川内原子力発電所1号炉、2号炉審査資料	
資料番号	TTS-009
提出年月日	2022年9月21日

川内原子力発電所 1号炉及び2号炉

標準応答スペクトルを考慮した地震動評価における 地下構造モデルの設定について (コメント回答)

2022年9月21日
九州電力株式会社

(1) 地盤減衰 (Q値) の適用範囲の妥当性確認

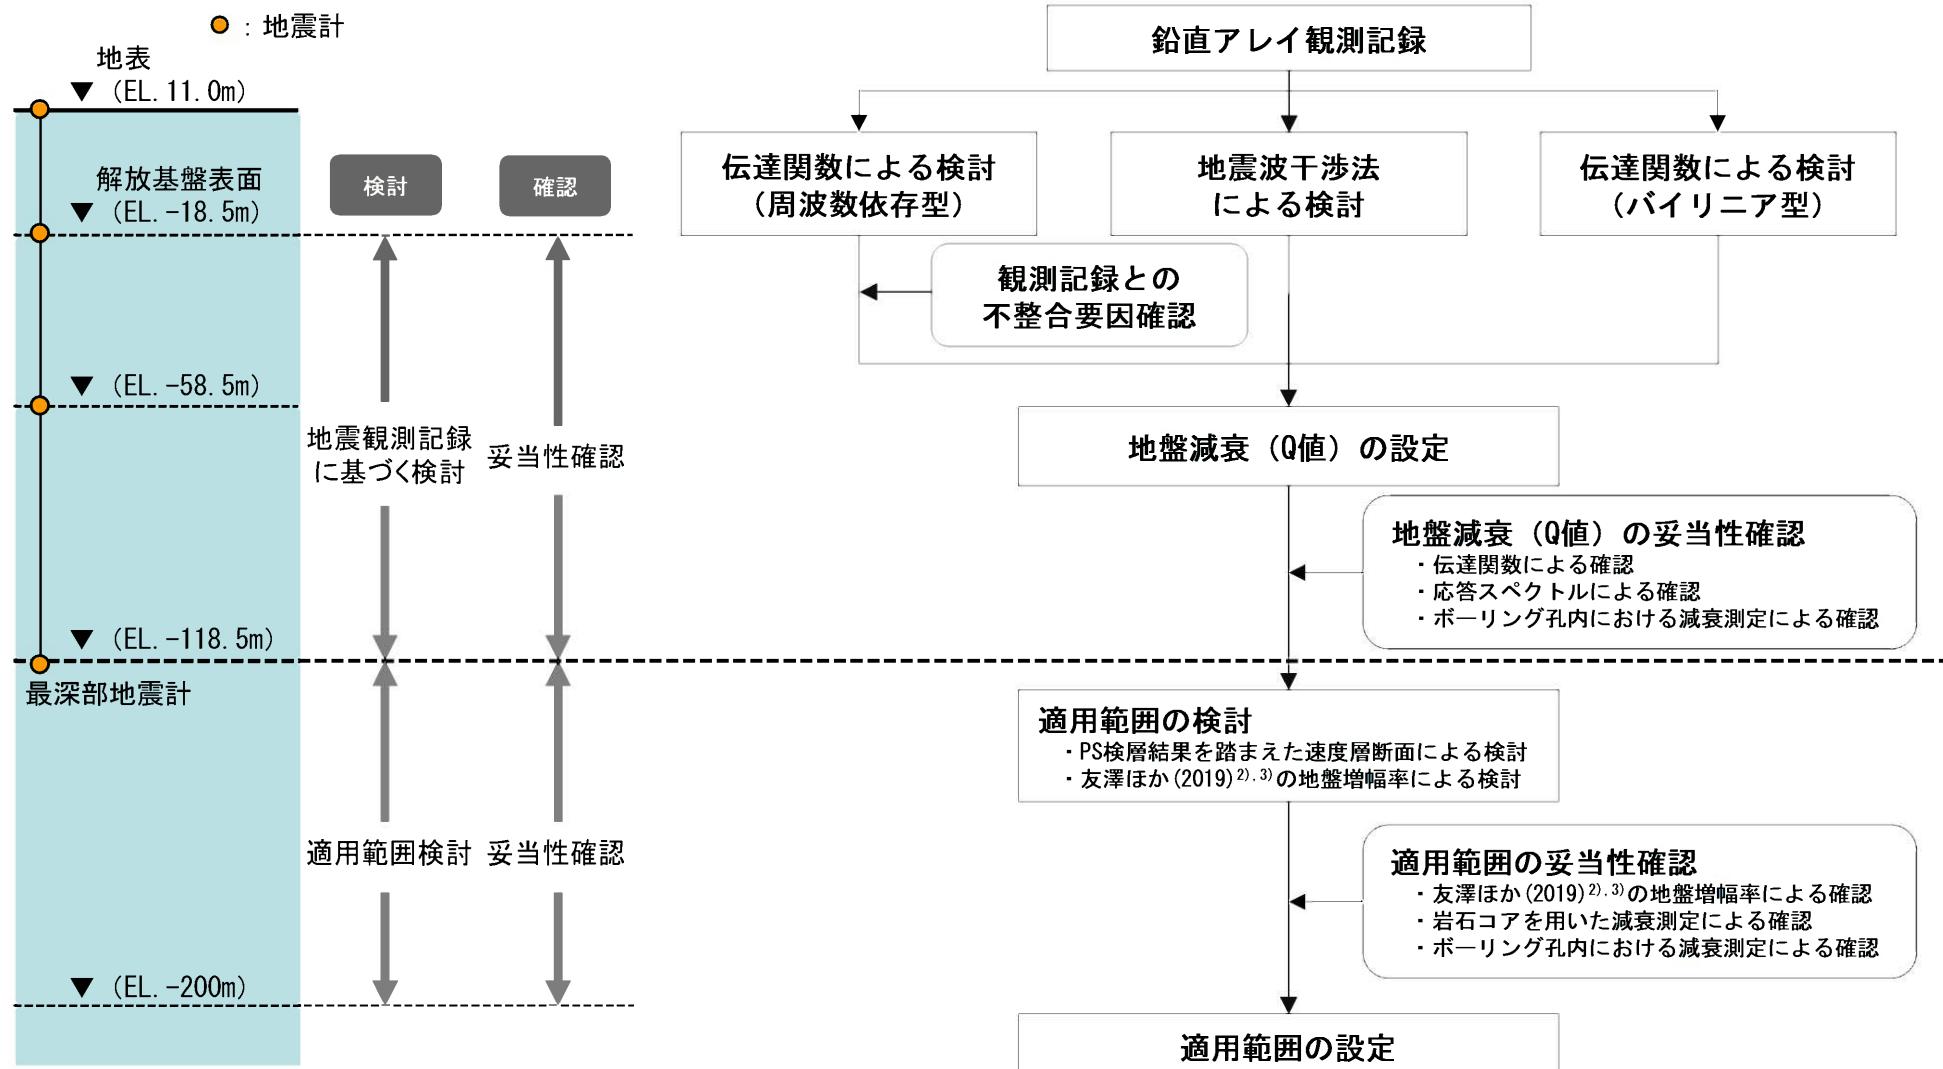
No.	コメント	指摘場所	対応状況
1	地下構造モデルの地盤減衰の設定について、既許可からの変更点の妥当性を説明すること。その際、EL.-28.5m～EL.-480mの層を分割していること、また、地盤減衰の設定根拠としている地震観測記録が得られていない範囲(EL.-118.5m～EL.-200m)の地盤減衰の設定の妥当性についても併せて説明すること。	第983回 原子力発電所の 新規制基準適合性に 係る審査会合 (令和3年6月11日)	第1026回会合にて説明 次回以降改めて説明予定
2	地下構造モデルの変更に伴う既許可の基準地震動への影響について説明すること。		第1026回会合にて説明 次回以降改めて説明予定
3	地震基盤相当面について、設置許可基準規則解釈別記2のVs=2,200m/s以上に対し、Vs=2,150m/sの層上面(EL.-480m)に設定したことの妥当性を説明すること。		第1026回会合にて説明
4	模擬地震波の作成について、複数の方法から一様乱数の位相をもつ正弦波の重ね合わせを採用した妥当性を説明すること。		次回以降説明予定
5	既許可以降の観測・調査・分析などについて説明すること。		適宜反映
6	変はんれい岩類について、地質層序と地質図の凡例の記載の考え方を説明すること。		第1049回会合にて説明
7	既許可の地下構造モデルと新たに設定した地下構造モデルの位置づけの記載を充実すること。	第1026回 原子力発電所の 新規制基準適合性に 係る審査会合 (令和4年1月21日)	今回説明(P5～9)
8	新たに設定した地下構造モデルについて、以下を踏まえ、地盤減衰の設定の考え方、根拠を明確にし、説明すること。 ①15Hz程度までの範囲で評価した地盤減衰の高周波数帯への適用性 ②地震観測記録が得られていない深さにおける地盤減衰の設定 ③地盤減衰の不確かさの考え方		コメント回答①: 第1049回会合にて説明 次回以降改めて説明予定 コメント回答②③: 次回以降説明予定
9	地震基盤相当面は、設置許可基準規則解釈別記2の定義に従いVs=2,200m/s以上の層に設定すること。		第1057回会合にて説明

- 最深部地震計以深の地盤減衰 ($Q=12.5$) の適用範囲の妥当性確認のため、岩石コアを用いた減衰測定による確認及びボーリング孔内における減衰測定による確認を実施。
